Avis délibéré
de la Mission régionale d'autorité environnementale
Provence-Alpes-Côte d'Azur
sur le projet de centrale photovoltaïque, au lieu-dit les Estangs,
à La Barben (13)

**N° MRAe
002347/A P**

Figure 2: Plan de masse du projet - source: étude d'impact

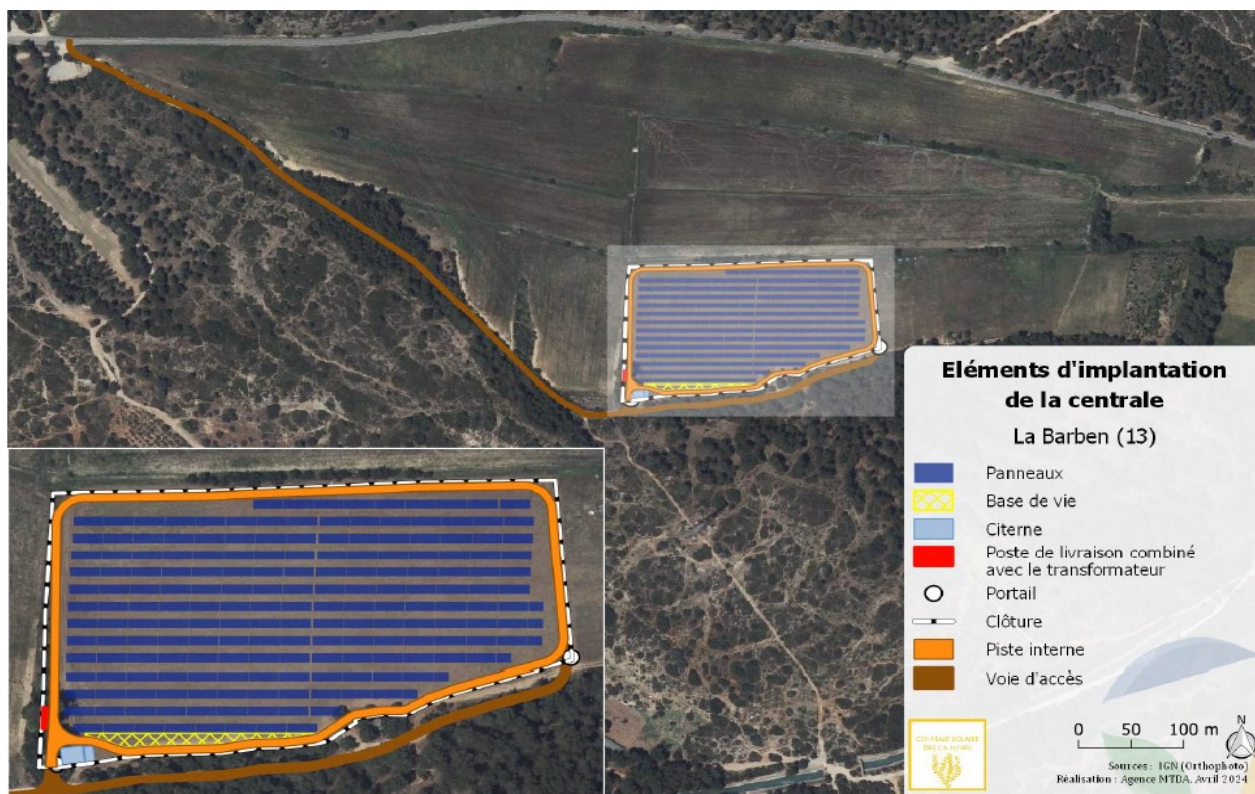
Le dossier ne mentionne pas la surface soumise à obligations légales de débroussaillage (OLD), alors que le projet se trouve au contact d'une forêt de pin d'Alep au sud. Ces surfaces font partie intégrante du périmètre de projet, les incidences doivent être évaluées et des mesures prévues pour les éviter ou les réduire.

L'injection de l'électricité produite sur le réseau public de distribution nécessite par ailleurs de relier le poste de livraison à un poste source. L'étude d'impact indique qu'un raccordement « *au poste source de Lambesc à 6,5 km* » est envisagé, mais sans toutefois en analyser les incidences, alors qu'il fait partie intégrante du périmètre de projet².

La MRAe recommande de revoir le périmètre de projet en intégrant les surfaces soumises à obligation légale de débroussaillage et l'opération de raccordement au poste source, pour

analyser les incidences globales du projet et prévoir, le cas échéant, des mesures d'évitement et de réduction adaptées.
